INFORME TÉCNICO DE FISCALIZACIÓN AMBIENTAL

AMPLIACIÓN PTAS SAN RAMÓN

DFZ-2022-1208-IX-RCA

Figura N°1: Ubicación de Plantas elevadoras y filtro parabólico dentro del proyecto de tratamiento PTAS San Ramon

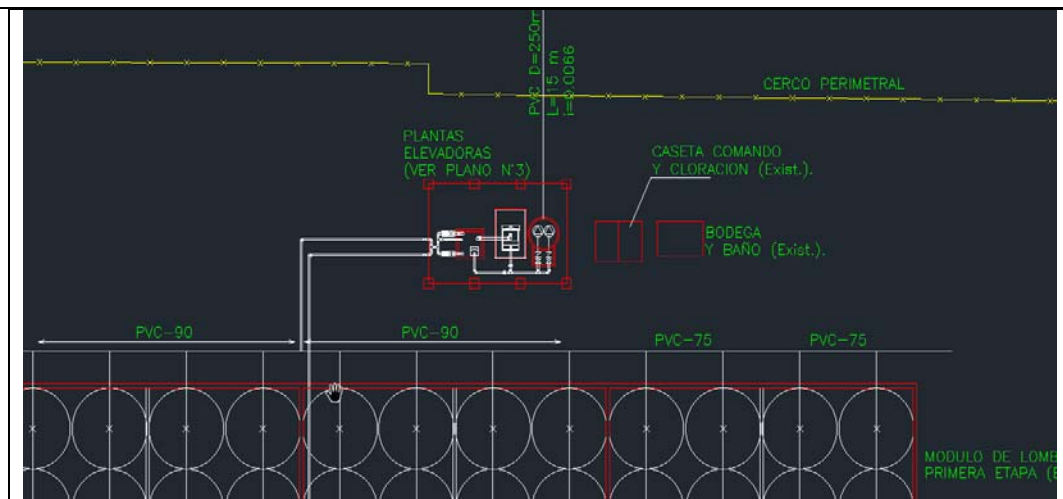
Hechos constatados en Inspección Ambiental de fecha 30.11.2020: <p>Respecto a la estación E3, en inspección realizada a las instalaciones, se verifica que la PEAS (planta elevadora de aguas servidas) corresponde a una estructura techada con estructura de madera y malla tipo acma, la que cuenta con una cámara de hormigón donde ingresan las aguas servidas para ser elevadas para su ingreso al sistema de tratamiento mediante dos bombas sumergibles, contando con un sistema de retención de sólidos que corresponde a un canastillo de limpieza manual, no existiendo un filtro parabólico de paso de luz fino conforme lo establecido en el proyecto. (Ver figura 1 y figura 2)</p>

- g) Respecto a la información presentada por la empresa se verifica que no se ha implementado a la fecha el filtro parabólico, siendo el sistema un canastillo inserto dentro de la cámara de la PEAS, la cual no corresponde a un paso de luz de 2 mm conforme a lo establecido en la RCA, esta situación conlleva a que sólidos de mayor tamaño y que no debieran alcanzar el lecho filtrante quedan retenidos en la superficie, generando la acumulación de residuos sobre la superficie del lecho con la consiguiente sobrecarga hidráulica al no existir un sistema de aspersión mediante riego sino que existen tubos sin boquillas (las que se han retirado por que se tapan conforme lo indicado por el operador) lo cual ratifica las consecuencias de no contar con un sistema de desbaste fino (filtro parabólico) y generando un procesos operando en forma deficitaria y con elementos que no son degradados en superficie por las lombrices procediendo a descomponerse en forma natural siendo uno de los focos de malos olores centrales del proceso que son detectados desde el exterior.
